Objet : Enquête publique sur la déclaration de projet emportant mise en compatibilité du PLU / Projet de parc photovoltaïque au lieu-dit « Thèmes » sur la commune de Besse-sur-Issole

Je viens également porter à votre connaissance, Monsieur le Commissaire Enquêteur, de nombreuses anomalies que j'ai pu relever dans le rapport de présentation rédigé par l'urbaniste conseil Monsieur Xavier GUILBERT.

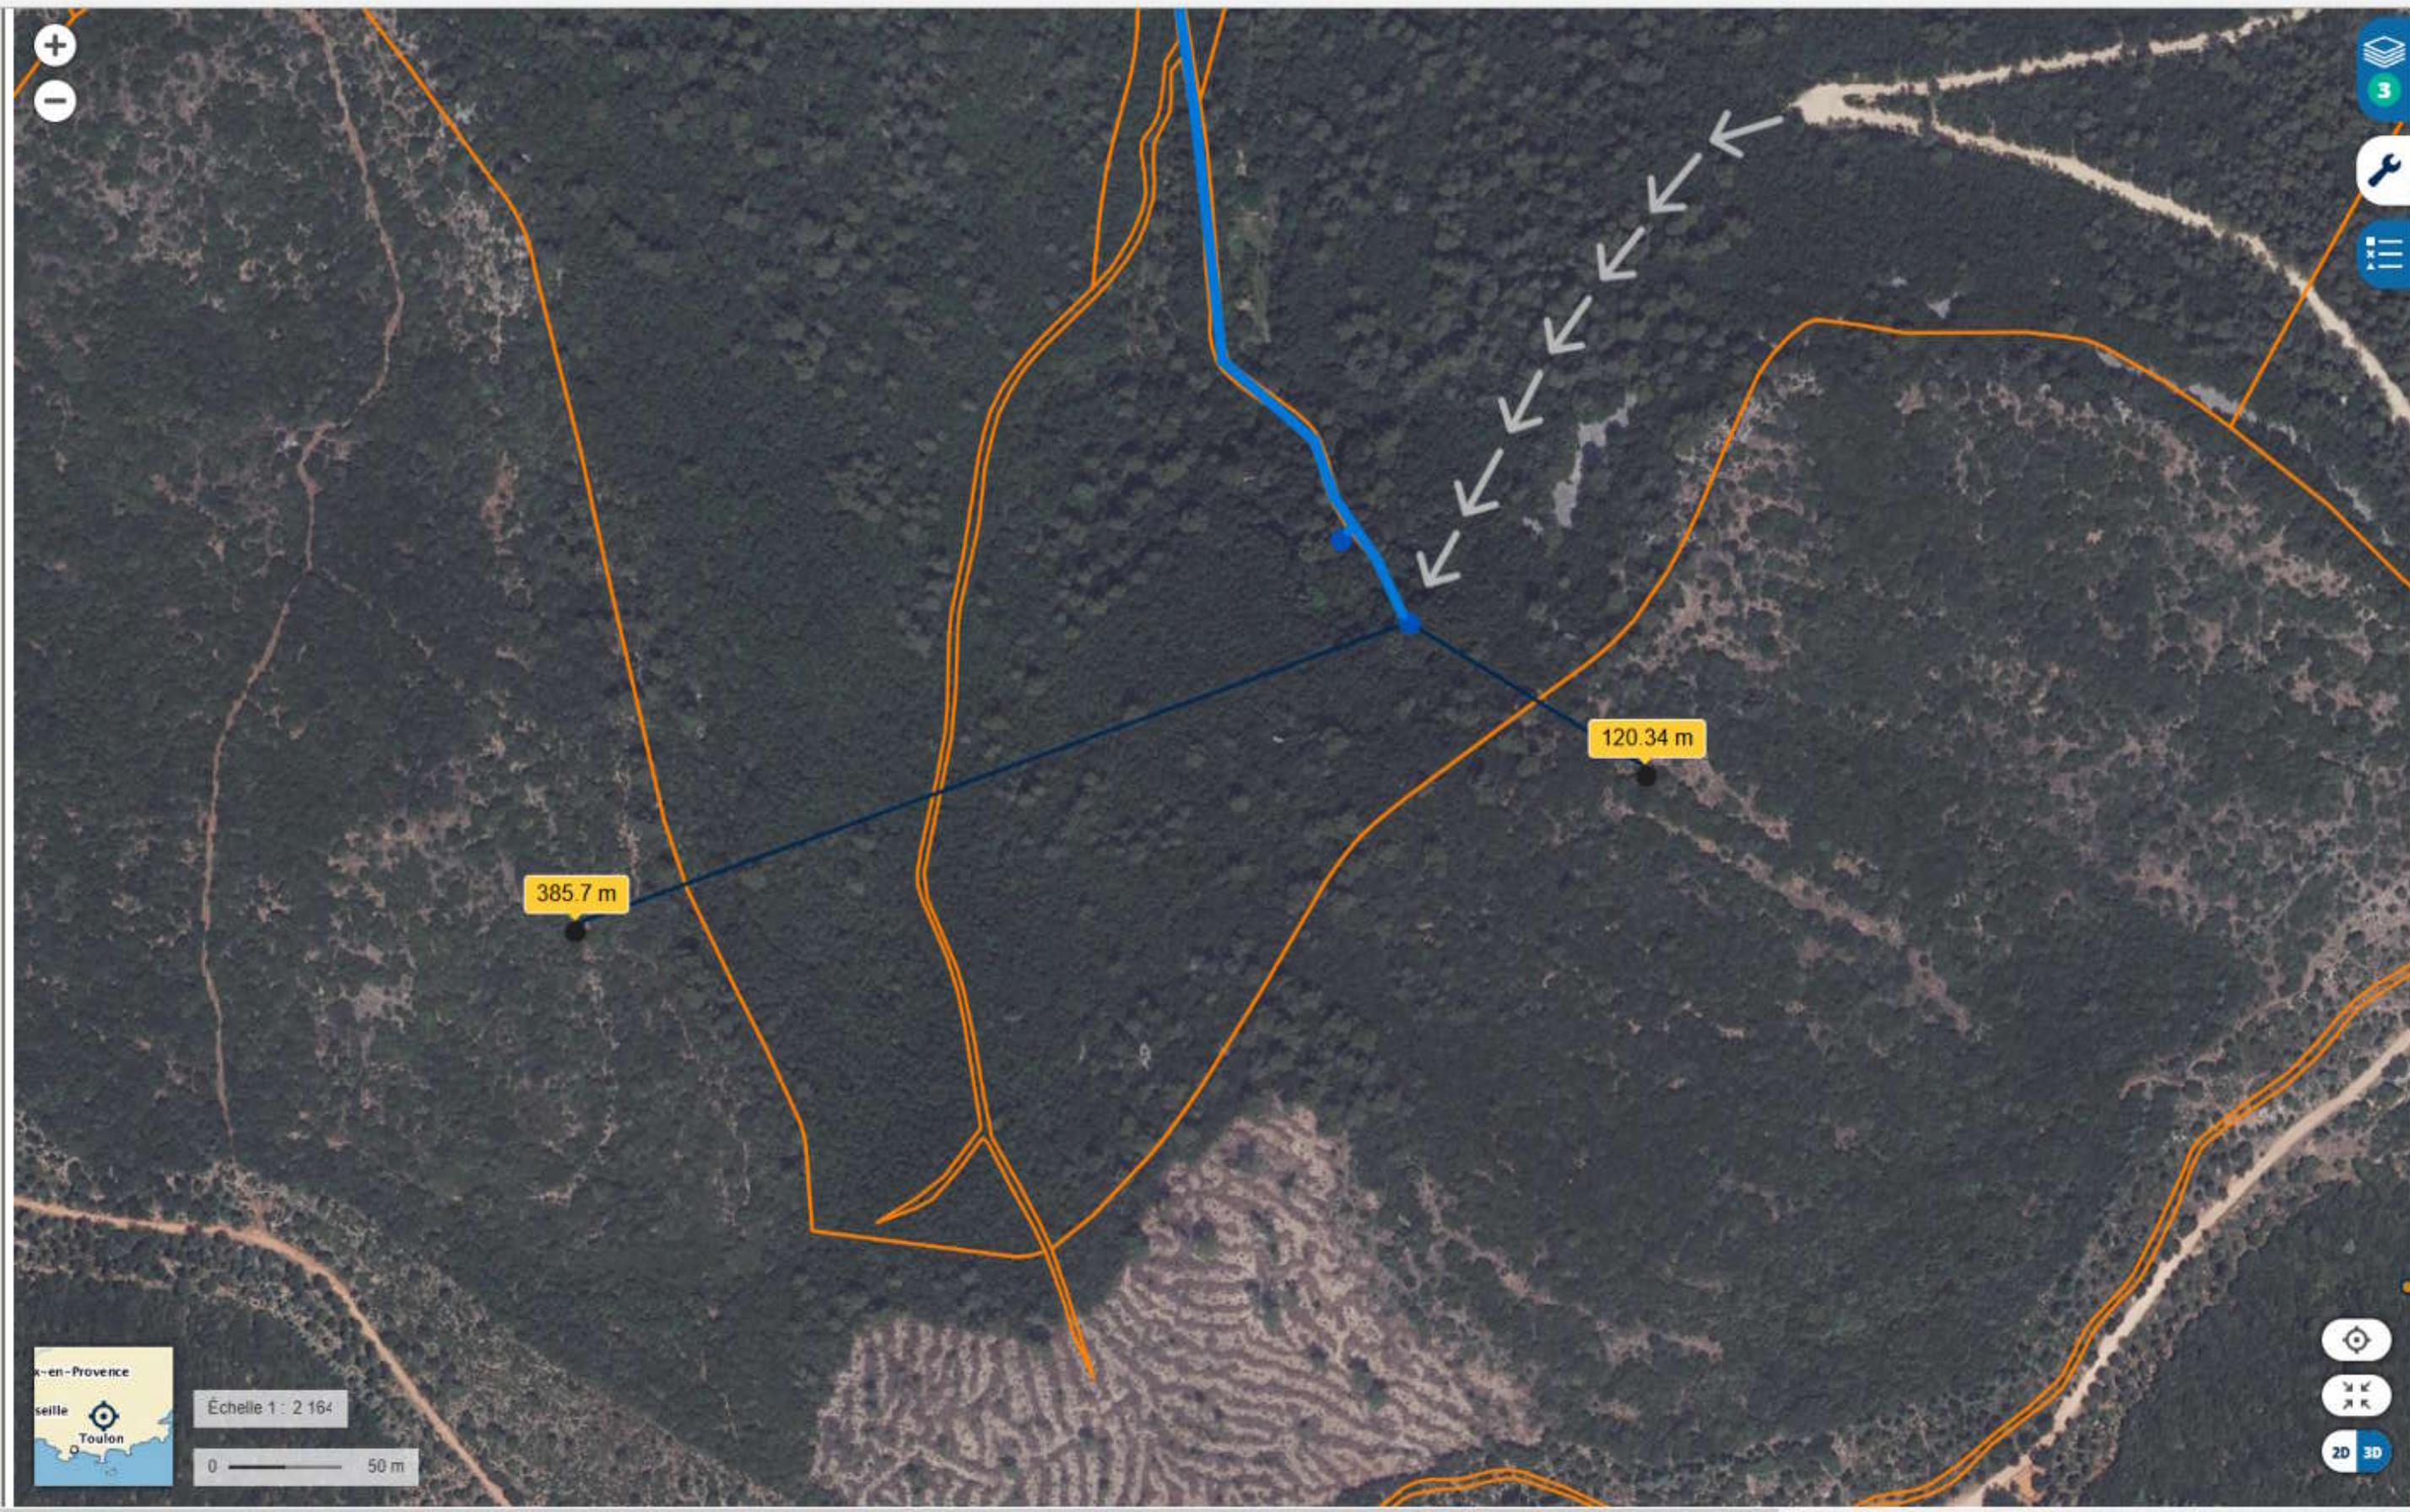
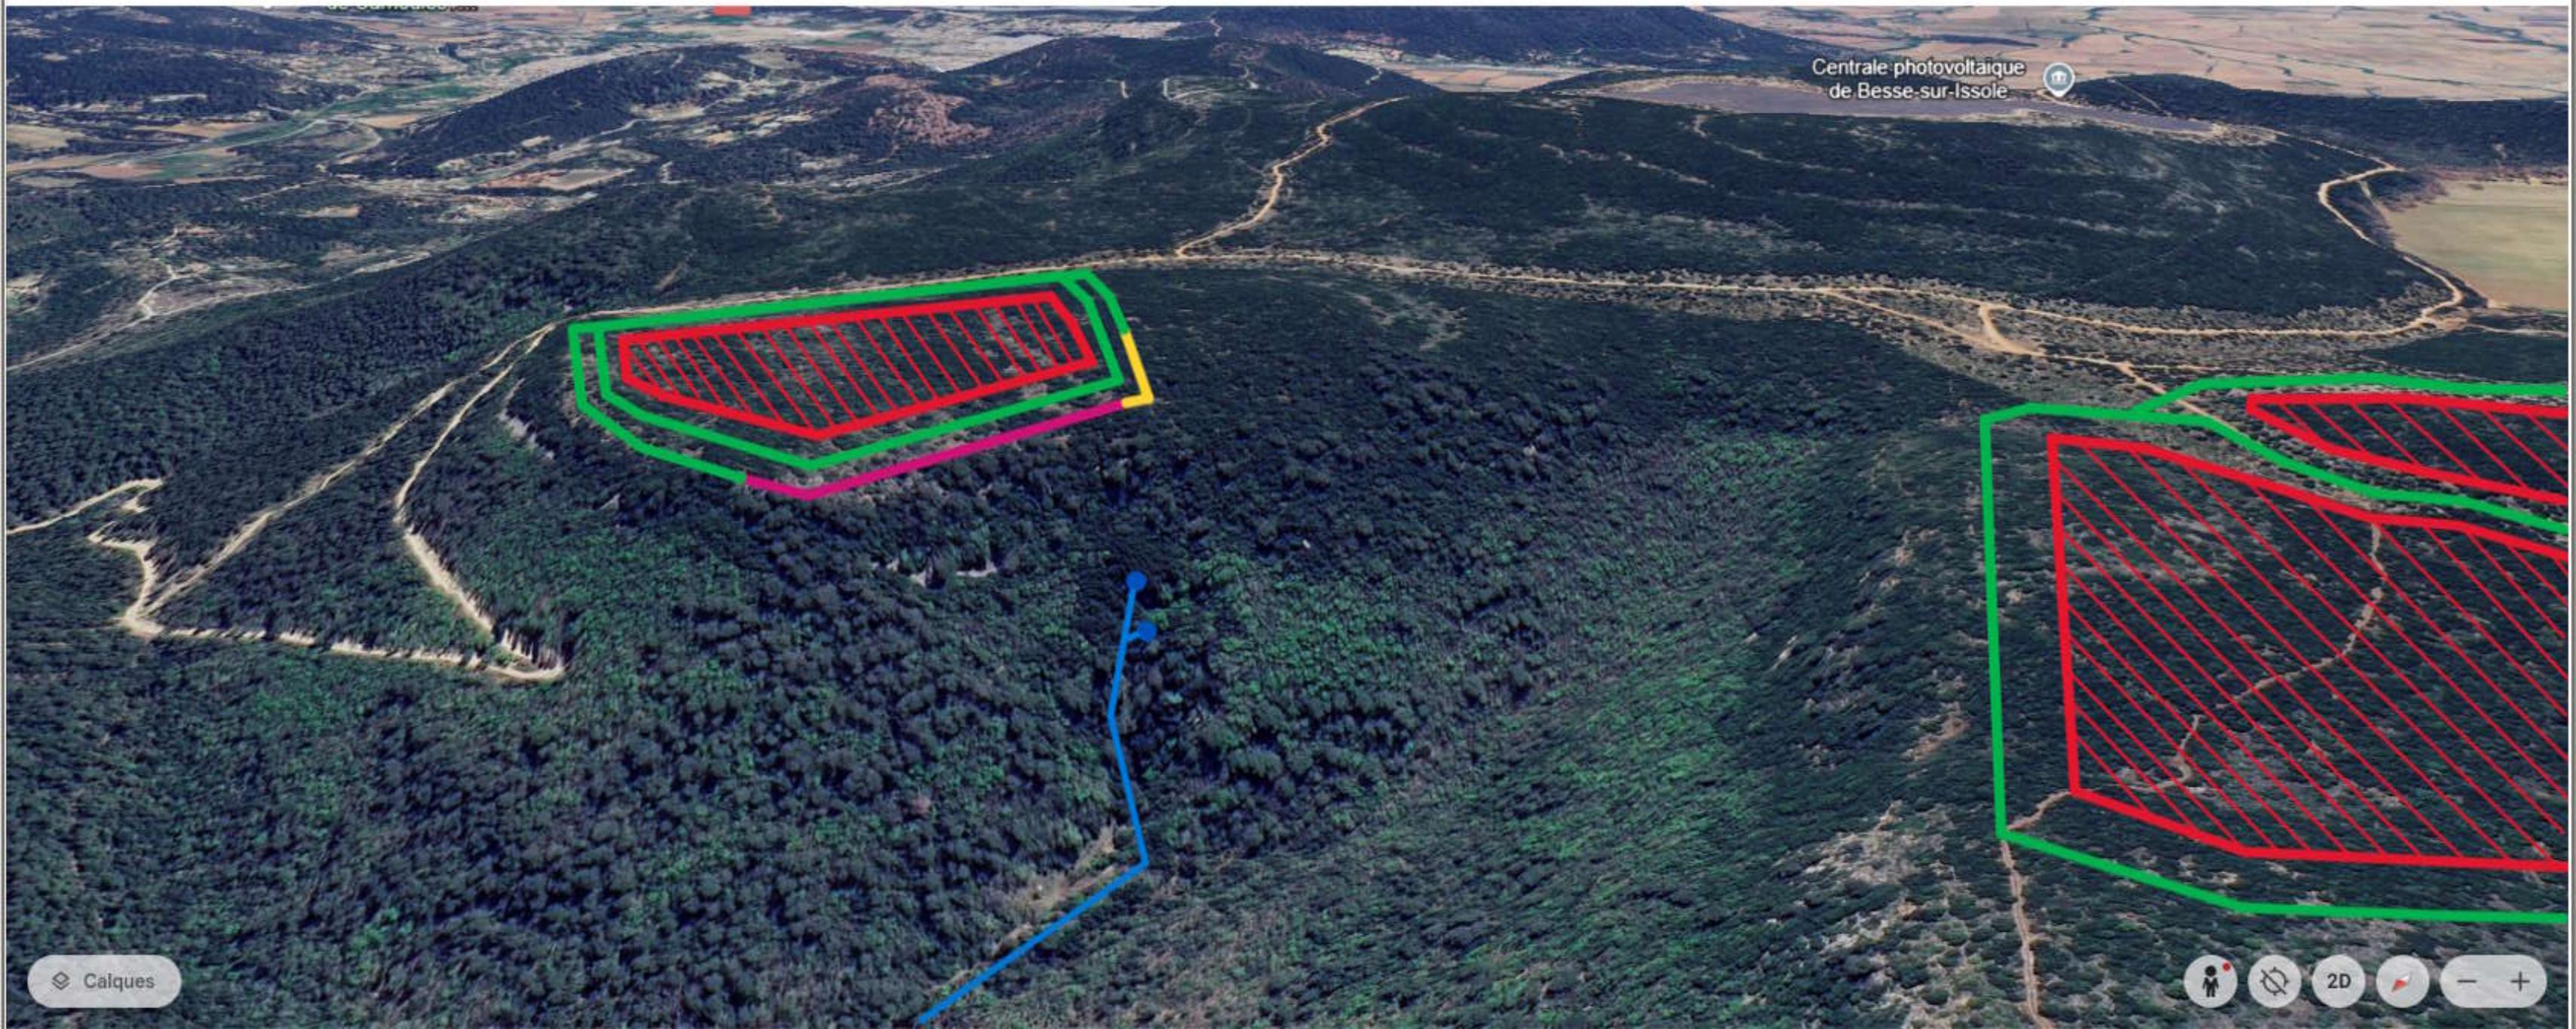
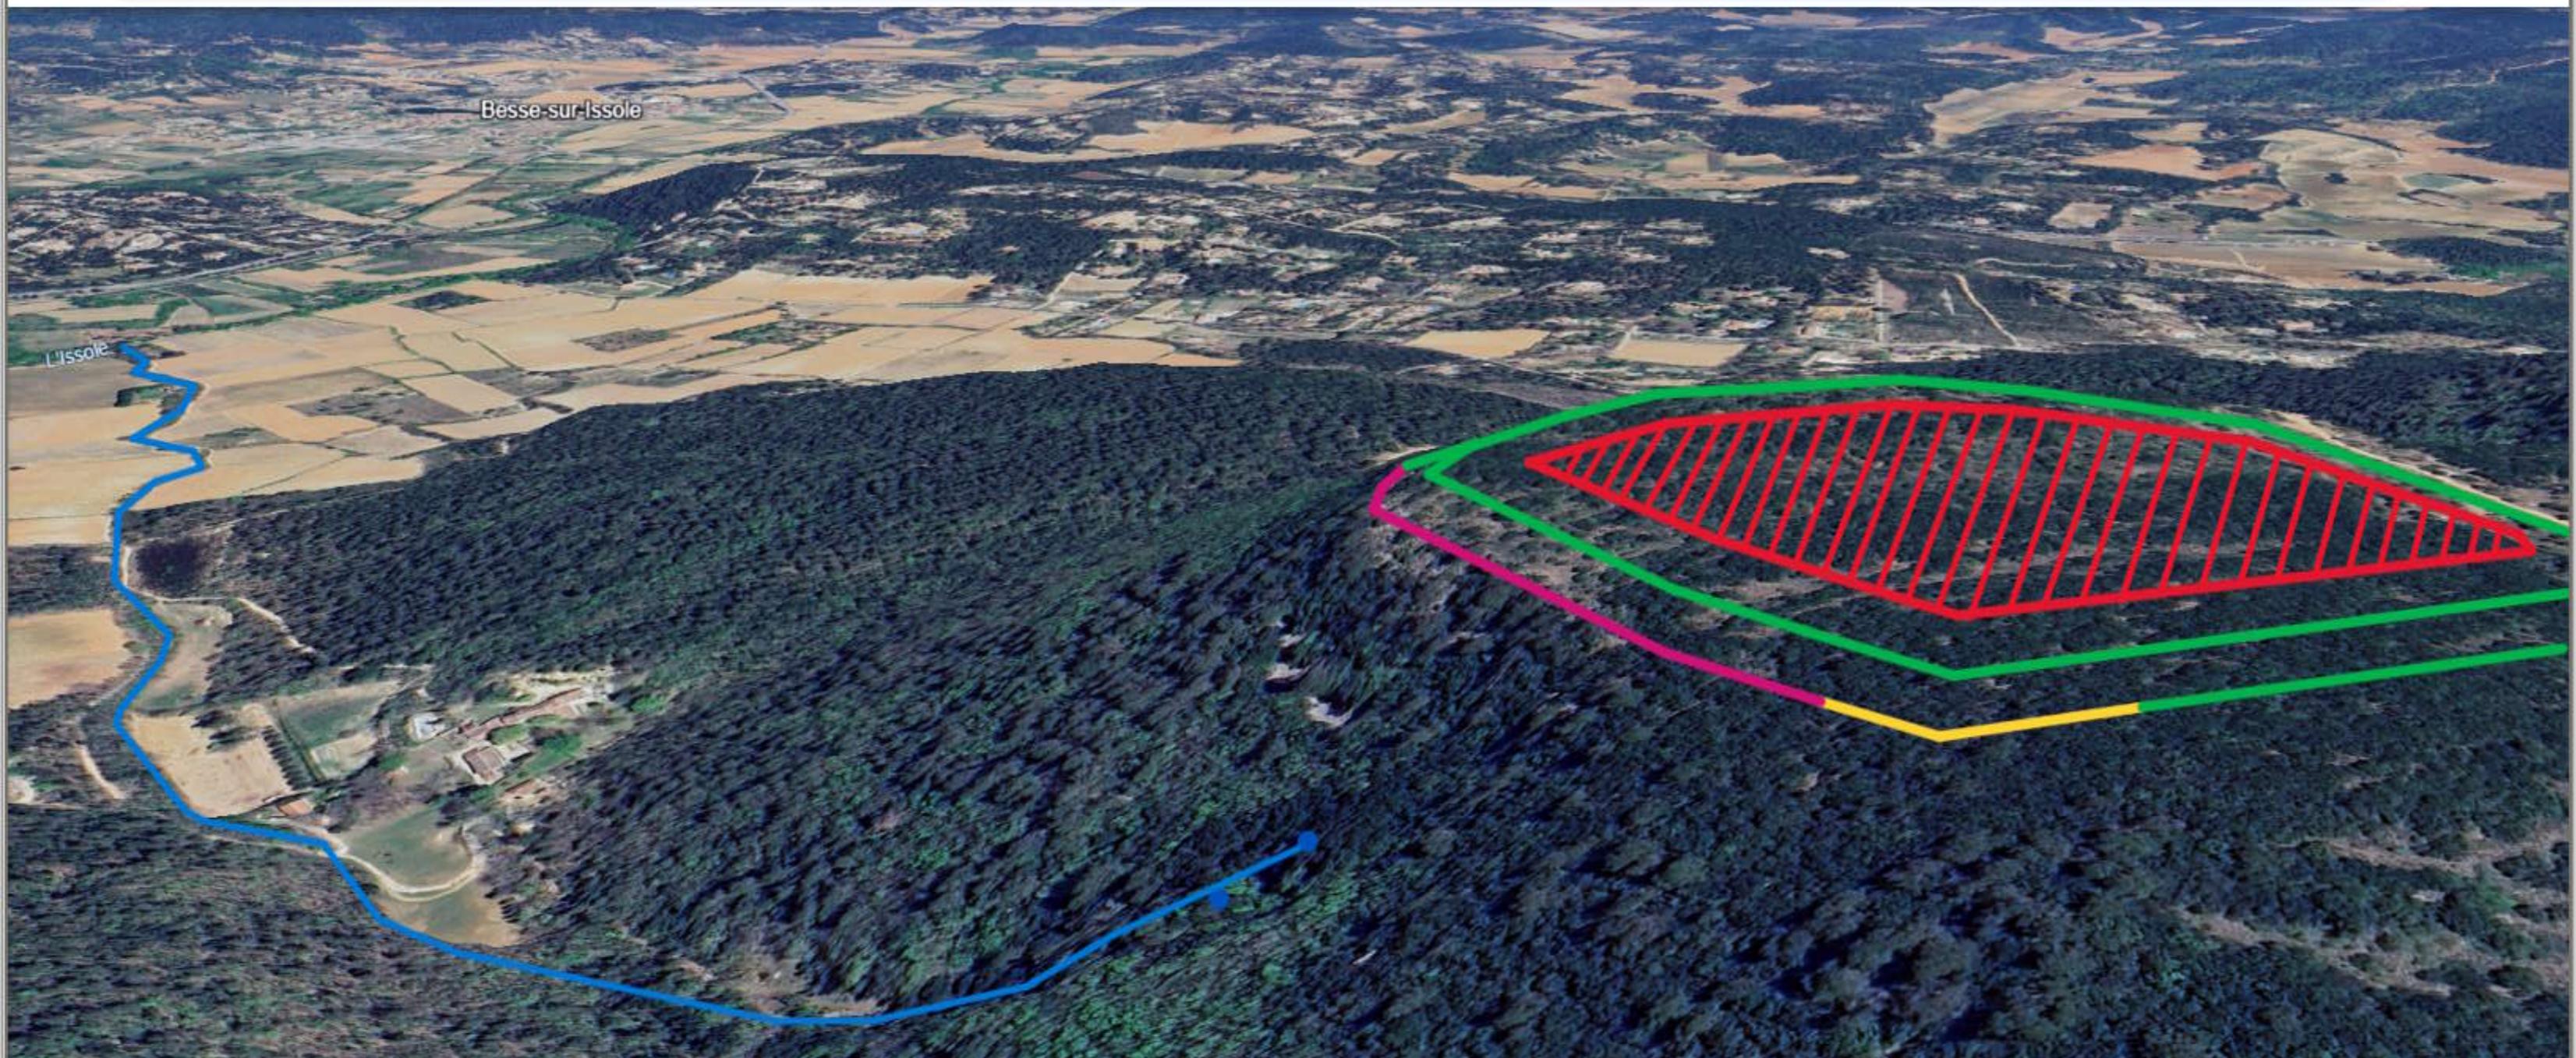
Elle est également un réservoir de biodiversité et abrite un corridor écologique non identifié au PLU et dans l'étude : **les sources de Fontbelle et le cours d'eau "Ruisseau de Cocu" (voir pièces jointes)** qui sont également un réservoir de biodiversité et une trame bleue (Article R371-19 et L371-1 du Code de l'environnement).

Les eaux des deux sources de Fontbelle (43°19'18"N 6°09'19"E et 43°19'19"N 6°09'18"E) proviennent par résurgence de la nappe phréatique perchée du plateau de Thèmes et alimentent le Ruisseau de Cocu.

Monsieur GUILBERT qui utilise à tort le mot "ravin" pour définir à la fois les vallées et les cours d'eau au nord de l'étude est totalement passé à côté des sources de Fontbelle et du Ruisseau de Cocu qu'il nomme "ravin BV2". **Cela montre son ignorance totale sur le sujet et le manque évident d'étude dans le projet.**

Cependant il a pu constater un ouvrage hydraulique "OH1" (un pont) dans le ruisseau de Cocu au droit de la parcelle privée n° D 388, ce qui signifie qu'il s'est rendu sur place mais n'a pas réalisé que c'est un vrai cours d'eau et non un "ravin".
